RELAZIONE TECNICA di VALUTAZIONE PREVISIONALE DI IMPATTO ACUSTICO

INTEGRAZIONE DEL 05.08.2024

(RIF. GIUDIZIO N. 4297 DEL 18.07.2024 – CCR – VIA - COMITATO DI COORDINAMENTO REGIONALE PER LA VALUTAZIONE DI IMPATTO AMBIENTALE)

ESTREMI DELLA RELAZIONE TECNICA	
RELAZIONE N°:	VPIA01_23_int_001 del 05.08.2024

Stralcio delle schede tecniche di rumorosità ventilatori serie GF con indicazione della potenza elettrica massima di installazione (KW) e livello di pressione sonora (dBA)

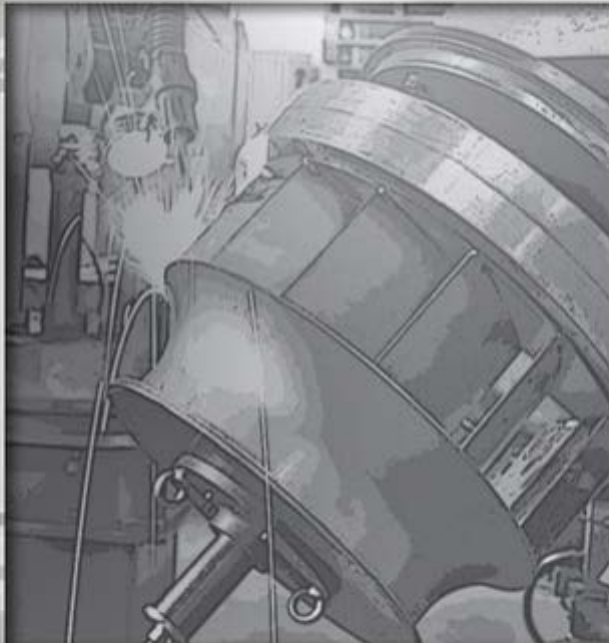
- i livelli di potenza delle sorgenti previste (impianto sud e impianto nord) sono identificati senza fare riferimento a schede tecniche, a dati di letteratura o a misure su impianti similari;
- la ditta riporta misure di residuo notturno effettuate però con attività in funzione, delle quali non è indicata l'ubicazione e che evidenziano valori superiore al limite di immissione notturno per la zona V, per le misure 3 e 4;

1. integrare la valutazione di impatto acustico sulla base di quanto indicato in premessa, documentando i dati di potenza sonora delle sorgenti previste e chiarendo l'ubicazione delle misure, le condizioni di funzionamento dell'impianto e approfondendo i superamenti rilevati;
2. approfondire quanto richiesto dal PTQA con riferimento alla misura POT01 e se del caso effettuare uno studio di ricaduta degli inquinanti;
3. chiarire le discrasie relative all'impianto di prima pioggia e dare evidenza che tutte le aree di deposito dei rifiuti siano asservite allo stesso.

I livelli sono stati desunti dalle specifiche schede tecniche dei modelli di ventilatori previsti, scaricate dal sito del costruttore MZ Aspiratori SpA per le relative serie utilizzate (ventilatori serie GF 900 e GF1250) coerentemente con le potenze elettriche richieste. I valori di pressione sonora indicati nelle schede tecniche, secondo i criteri di determinazione riportati nel fascicolo informativo dei prodotti al capitolo 14, sono riferiti ad una distanza di 2 m dalla superficie della macchina stessa. Operando secondo la legge di propagazione sonora di una sorgente puntiforme su superfici ad angolo ($D=10\log Q$ ove $Q = 8$), considerando la condizione più sfavorevole e quindi a tutela dei ricettori, si è ottenuto il livello di potenza sonora delle macchine utilizzato nella relazione di valutazione previsionale di impatto acustico.

Attesa che la potenza di installazione per l'impianto da 30.000 mc serie GF900 è richiesta in 45 KW, ad ogni buon conto ed a fini cautelativi per i ricettori, è stato considerato il livello di pressione sonora della serie GF1000.

$$L_{WA \text{ impianto } 30.000 \text{ mc}} = 77 + 20 \log 2 + 11 - 9 = 85 \text{ dBA}$$

$$L_{WA \text{ impianto } 50.000 \text{ mc}} = 80 + 20 \log 2 + 11 - 9 = 88 \text{ dBA}$$
